HUDDINGE
KOMMUN

DATUM
2014-04-11

FÄLLAN 3:3, BROVÄGEN 1 – KLAGOMÅL - HÄLSOSKYDD

Fällan 3:3

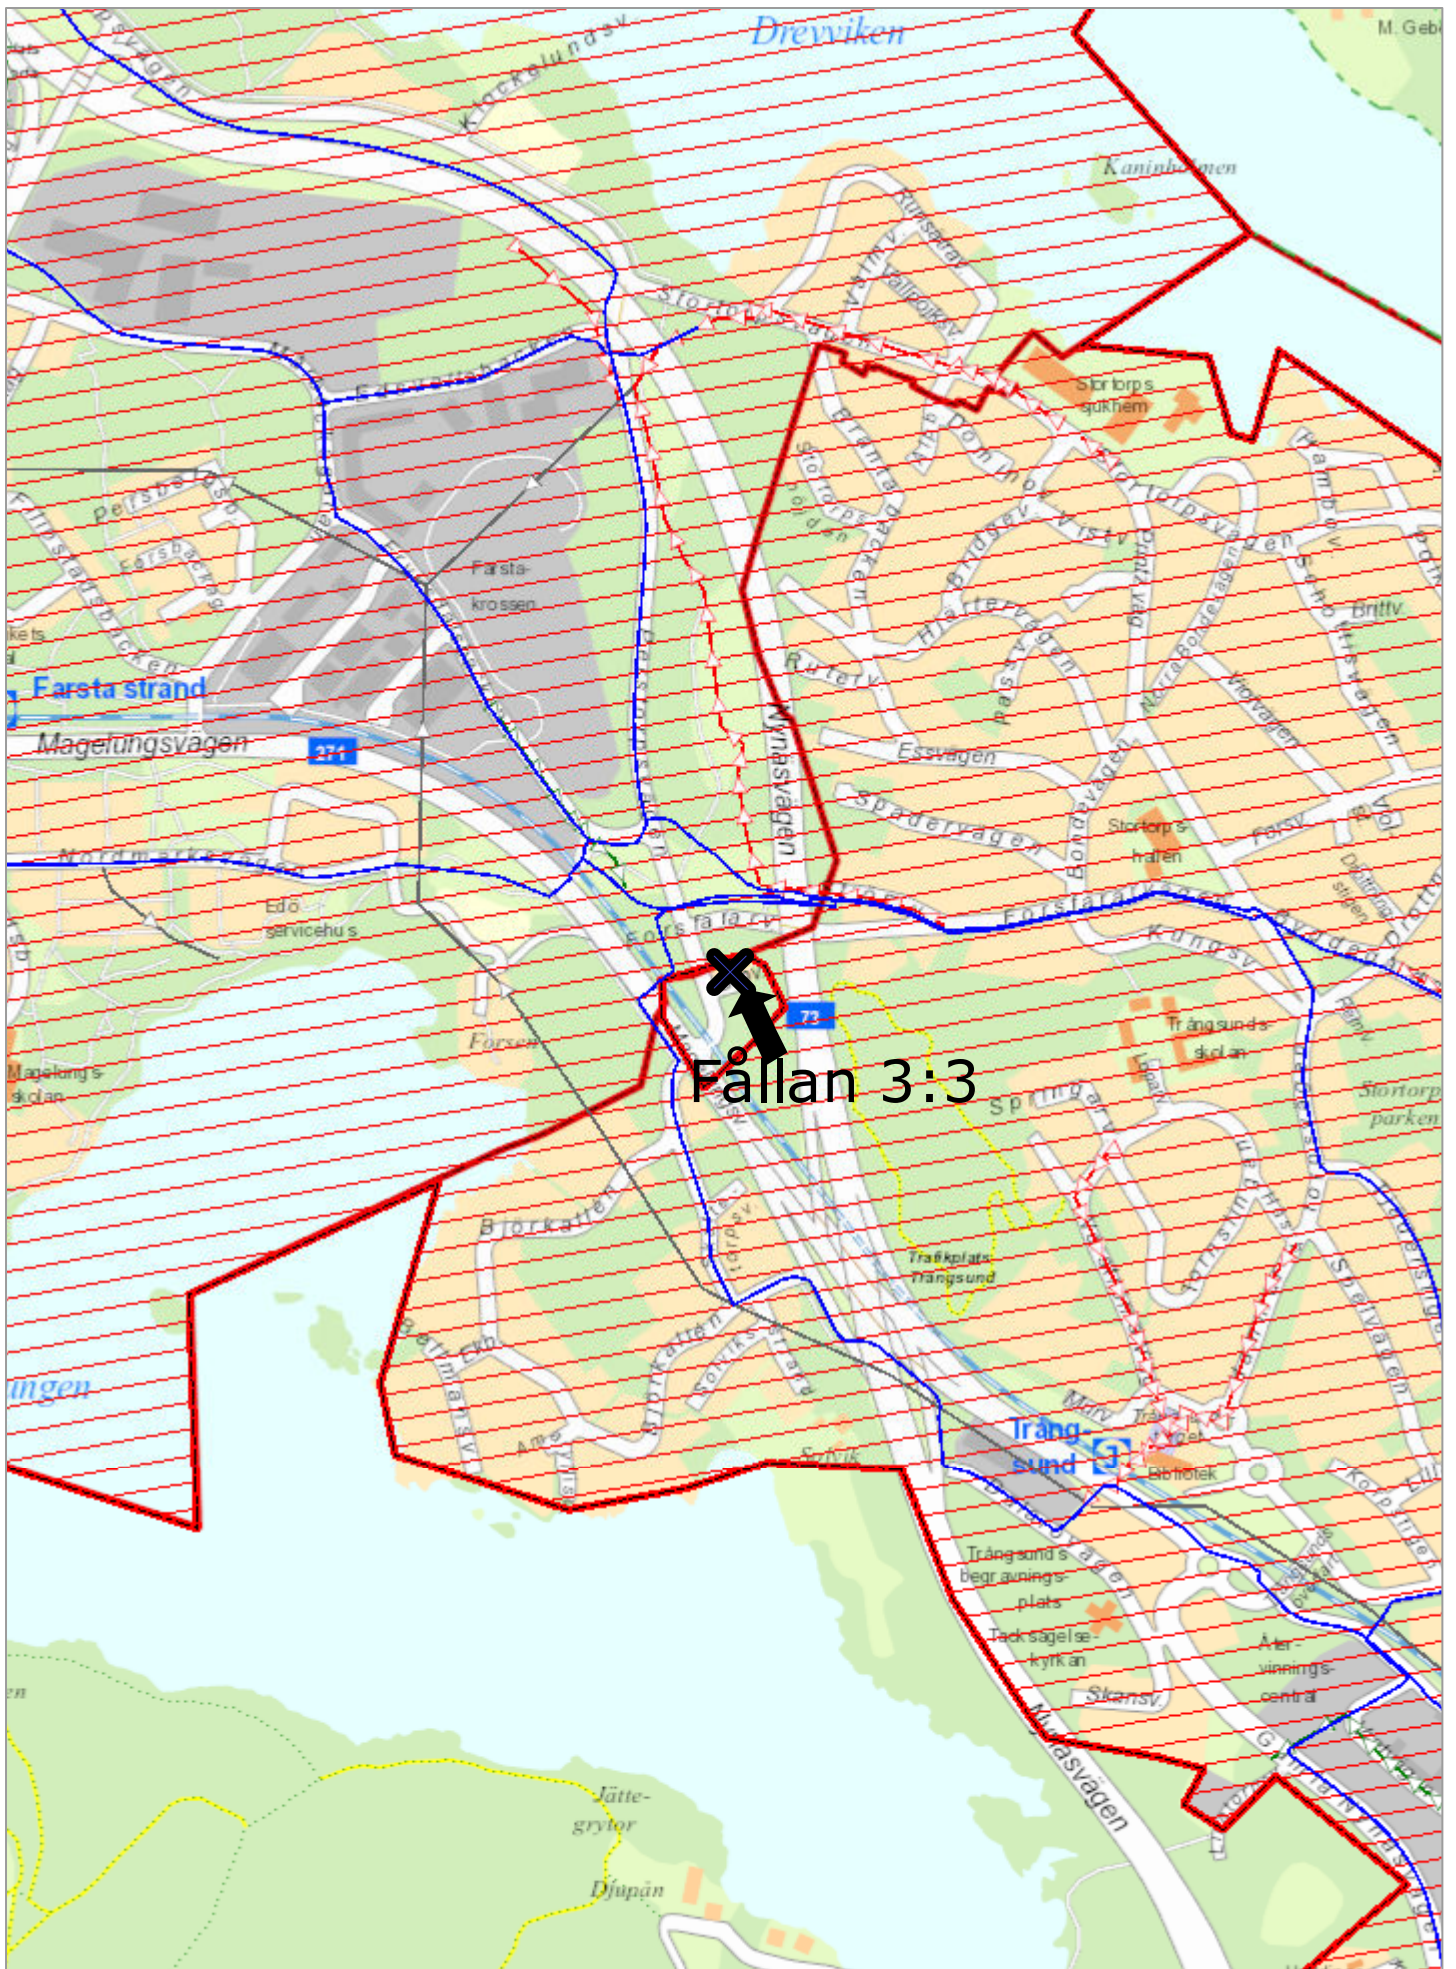
En inspektion av fastighetens avloppssystem gjordes den 10 april. Närvarande var fastighetsägaren Christian Erdal och Josefin Andersson och Bo Svensson från miljötillsynsavdelningen. Vid inspektionen hittades två lock till slamavskiljare. Avskiljaren förmodas därför vara en tvåkammарbrunn. Den är gjord av betong. Anläggningen var befintlig då nuvarande ägare köpte fastigheten. Enligt SRV Återvinning AB är avskiljaren gammal och i dålig kondition. Mellanväggen har rasat. Till avskiljaren leds allt avloppsvatten. Brunnen är placerad på fastighetsgränsen och orienterad mot Perstorpsvägen. Det är cirka 8 meter mellan avskiljaren och vägbanan. Marken sluttar brant mot vägen. Det finns ingen plats för någon infiltrationsanläggning. Det finns inget spår av läckage till mark. Avloppsvattnet förmodas därför ledas till dagvattenledningen, som finns i Perstorpsvägen. Dagvattenledningen mynnar i Forsån som i sin tur mynnar i Drevviken. Dricksvattenbrunnen är placerad fem meter från avskiljaren.

Anläggningen uppfyller inte miljöbalkens krav varken avseende miljö- eller hälsoskydd. Så som fastigheten ser ut är det knappast möjligt att göra en ny enskild avloppsanläggning. Avståndet till dricksvattenbrunnen kommer att vara alldeles för kort. Ur miljösynpunkt skulle det finnas plats för en infiltrationsanläggning. Men den kommer så småningom att bli förbrukad. Att sedan göra en ny infiltrationsanläggning är knappast möjligt. Det finns inte plats för det. En sådan lösning skulle därför bara vara tillfällig. Det enda realistiska alternativet är att fastigheten ansluts till allmänt vatten och avlopp.
